**Noutăți la utilajele marca Weber MT**

În acest număr al buletinului service Interprima vă vom prezenta câteva modificări tehnice aduse de Weber MT utilajelor produse.

**Noul cablu de accelerație cu întrerupător-limitator**

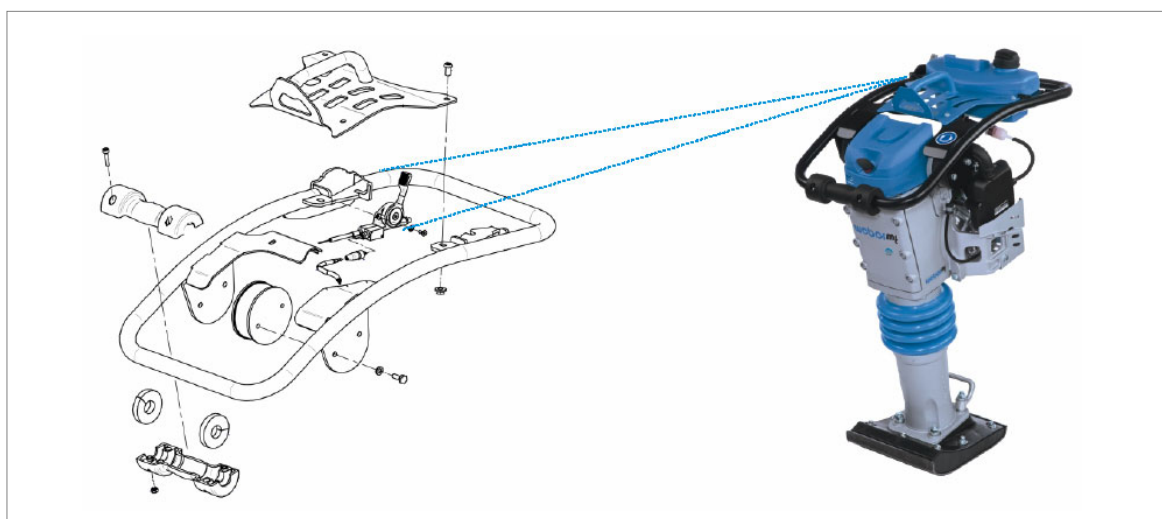
Pentru a ușura reglajul întrerupătorului de oprire a motorului, cablul de accelerație a fost modificat conform schiței de mai jos.

<b>SRV620</b>	cablu accelerație vechi	până la seria 0105041	021000555
	cablu accelerație nou	de la seria 0105042	021000614
<b>SRV660</b>	cablu accelerație vechi	până la seria 0105483	021000490
	cablu accelerație nou	de la seria 0105484	021000615

Noile cabluri de accelerație sunt 100 % compatibile cu modelele vechi.
